都市計画提案に係る意見書の要旨

都の見解に対する
+古川の再反論
(朱文字部分)

[議第7224号]

東京都市計画道路 幹 線 街 路 外郭環状線の2

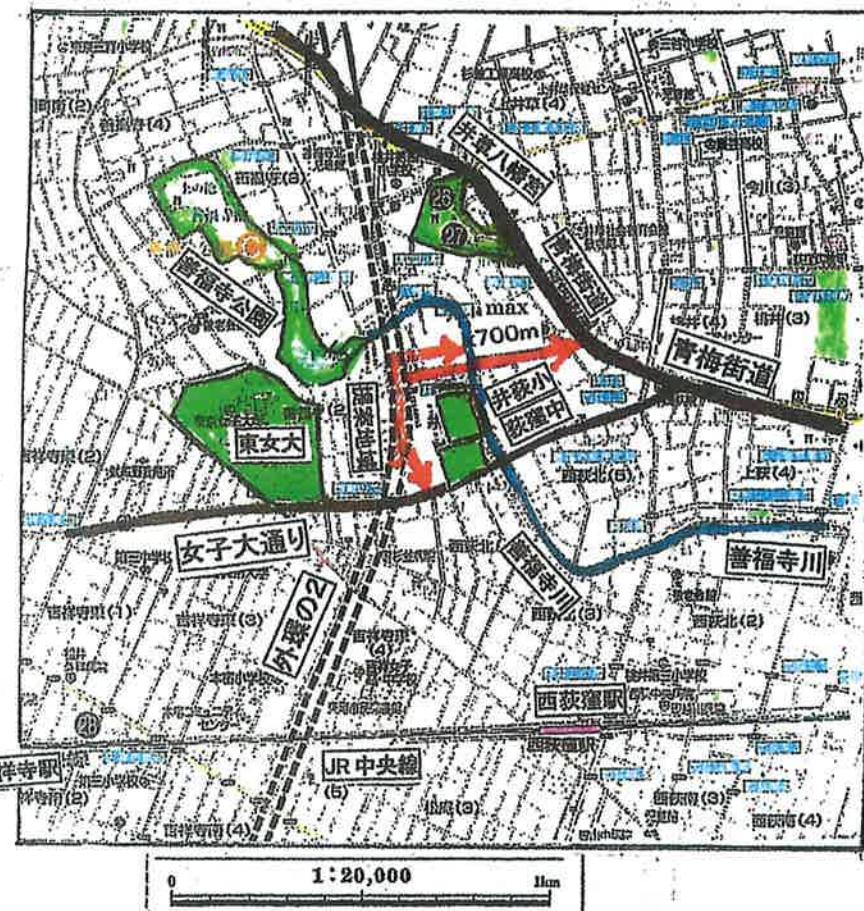
名 称	意 見 書 の 要 旨	東 京 都 の 見 解
	<p>は2012年3月30日の補正指示を受け、第3回提出分として図6を作図し提出してあり（提案書に図6として掲載）、この周辺（地蔵坂交差点周辺）では問題無しと受け止めています。他のエリアでも歩行者用の保護柵が随所に設置されており、車の数は今より増加するものの、歩行者の安全上の問題が損なわれる事はないと考えています。都の挙げた理由は何れも定性的な指摘ばかりであり単につぶやいているとしか思えません。どの程度影響するのか何も示されていないのです。そんな感覚的な表現だけでこの提案書を不採用とするのでしょうか？</p> <p>一方、提案書の11頁の表3rev1バイパスルート区間別12時間交通容量と混雑度の計算書では、外環の2を走行していた車がバイパスルートに流れ込んだ場合に、上記の条件をすべて包含した条件で計算しており、指摘されたことは一切問題無いことを物語っています。</p> <p>交通面からの理由を挙げるならば、この表3rev1の数値のどこが悪いのかを指摘して戴きたいです。定性的に呴くのではなく、正々堂々と定量的に指摘して戴きたいと思います。</p> <p>いずれにしてもこの表の平成32年時の検討結果、混雑度からは指摘事項が全く当たらない事が良く判ります。都の回答は交通面での総合結果（評価）である表3rev1をご覧になつていい事が良く判るので、ご覧になつても理解されていないのかも知れません。この表の最下段の数字、平成32年時の各バイパス道路の混雑度を見る限り、何も問題がない事が良く判ります。走行機能が低下した場合には、この表の数字がその事を含めた数字に変わってくるのです。</p> <p>実際に地元道路を毎日、見たり、利用したりして居ますが、道路が渋滞したり、新規に道路必要…という発想は全く起こりません。先に杉並区の各施設と外環の2との関係地図を載せておきましたが（本冊子の5,6頁参照）、住民は全く使い道のない道路だと考えているのです。</p> <p>私個人の場合の例でいうと、善福寺2丁目の自宅から青梅街道向こう側の今川図書館まで自転車で良く行きますが、青梅街道のところで赤信号で待つこと多く、外環の2が出来ると、それまた横断の必要が有るので交差点の所で信号待ちをする必要</p>	<p>*8</p> <p>*8 3年ほど前に前任者より同様指摘を受け既に検討済で以降、それらの指摘は受けて居りません。</p> <p>表3rev1は最終頁に転載しておきました。</p> <p>*9</p> <p>*9 「走行機能が低下する」という事はこの表3rev1の中の数字に反映されてくる筈です。この表を見る限りその様な兆候は全く見られません。</p> <p>最終頁の表3rev1を参照して下さい。</p>
